泊発電所 3 号炉 耐津波設計方針について

〔 入力津波の設定に係る指摘事項回答
及び入力津波の評価条件について 〕

令和 6 年 2 月 22 日
北海道電力株式会社

1.5 管路解析の解析条件・解析モデル (3/5 : 3号炉放水施設)

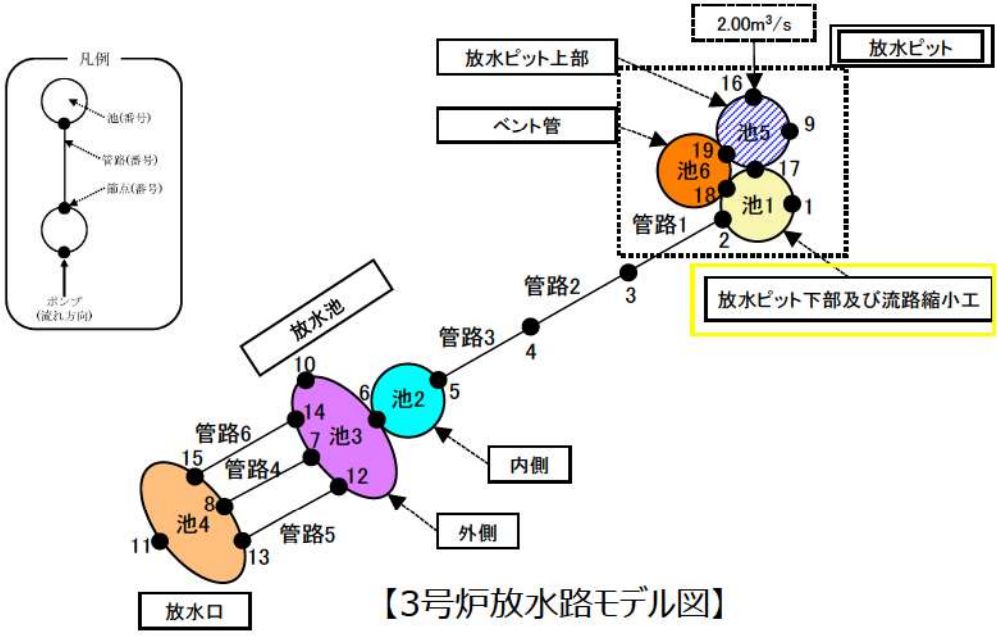
ID	指摘事項	回答概要	回答頁
22 09 29 - 04	令和4年9月29日審査会合 取水路及び放水路の管路解析について、施設の構造を踏まえた解析条件・解析モデルを説明すること。	<p>泊発電所の敷地形状及び機器配置の観点で海と接続される施設を確認し、津波が遡上する管路として各取放水路における施設の構造を踏まえた解析条件・解析モデルを説明する。</p> <ul style="list-style-type: none"> ・ 3号炉取水路 ・ 3号炉放水路 	P.44 ~47 (1.5)
		<ul style="list-style-type: none"> ・ 1号及び2号炉取水路については、1号及び2号炉取水路流路縮小工を計画しており、解析条件・解析モデルについて説明する。 	
		<ul style="list-style-type: none"> ・ 1号及び2号炉放水路については、1号及び2号炉放水路逆流防止設備を計画しており、解析条件・解析モデルについて説明する。 	P.48 (1.5)

- 3号炉放水施設では、放水口～放水ピット間をモデル化し、管路解析を実施する。
- 津波防護施設である流路縮小工については、池1・池5として考慮する。

1.6 放水施設の損傷の考慮について

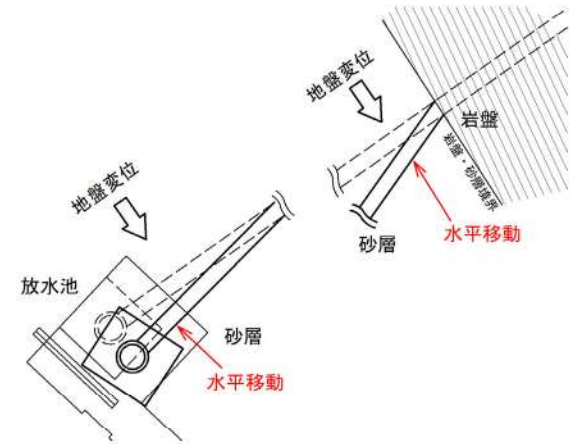
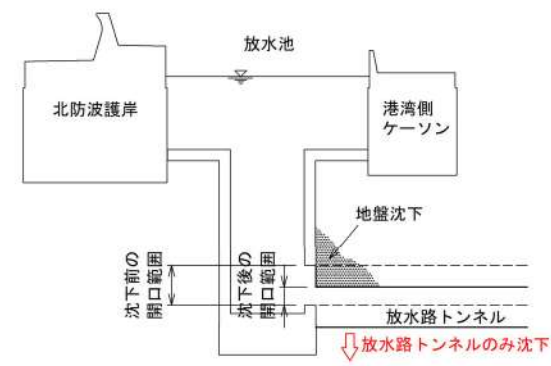
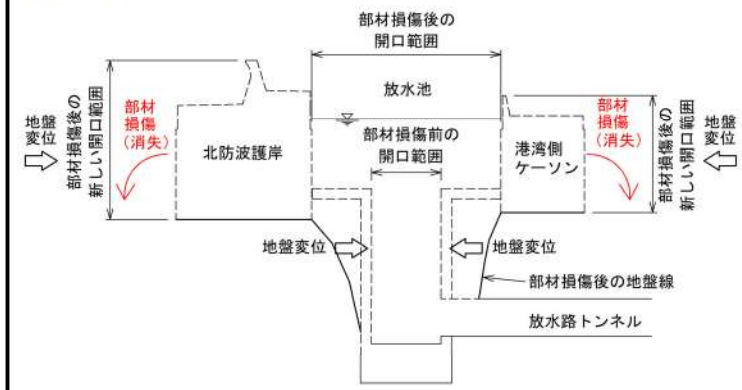
ID	指摘事項	回答概要	回答頁
23 02 02 - 09	<p>令和5年2月2日審査会合</p> <p>管路解析について、例えば、放水池及び放水池下部の基礎捨石の地震による損傷に伴う津波の流入位置の変化等、管路解析結果に影響を与える可能性のある要因を網羅すること。また、これらの要因が管路解析結果を用いて設定する入力津波の評価に与える影響を検討した上で、評価の妥当性を説明すること。</p>	<p>基準地震動に対して耐震性を有していない1号及び2号炉放水施設及び3号炉放水施設については、基準地震動による液状化に伴い、放水路・放水池の変形、不同沈下による段差及び部材の損傷が想定される。このうち、保守的なケースとして放水池・放水路の沈下又は放水池の全壊を想定したうえで、管路解析を実施し、損傷状態の組合わせを考慮した上で最も厳しい結果を入力津波とする方針とする。</p> <p>放水施設の損傷を考慮した条件での管路解析の結果については今後お示しする。</p>	<p>P.50 ~55 (1.6)</p>

- 基準地震動に対して耐震性を有していない放水施設は、その構造的な特徴(十分な通水断面を有していること、追従性に優れたフレキシブルな構造であること等)や大規模地震を受けた先行サイトにおける放水施設の被害状況及び一般産業施設の地震被災事例を踏まえると、軽微な変形やひび割れが生じる可能性はあるものの、完全に閉塞することはない、通水機能は維持されると考えられる。
- それらを踏まえると、基準地震動による放水施設の損傷に伴い津波の流入位置や流入量に変化し、「1号及び2号炉放水路逆流防止設備設置位置」及び「3号炉放水ピット」の入力津波に影響を与える可能性があることから、放水施設の損傷を考慮した被害想定を行う。
- 被害想定として、放水施設の支持地盤及び周辺地盤は砂層や砂礫層、埋戻土であることから、基準地震動による液状化が発生する可能性が高いことを踏まえて、損傷モードを右図の損傷Ⅰ～Ⅳのように想定した。
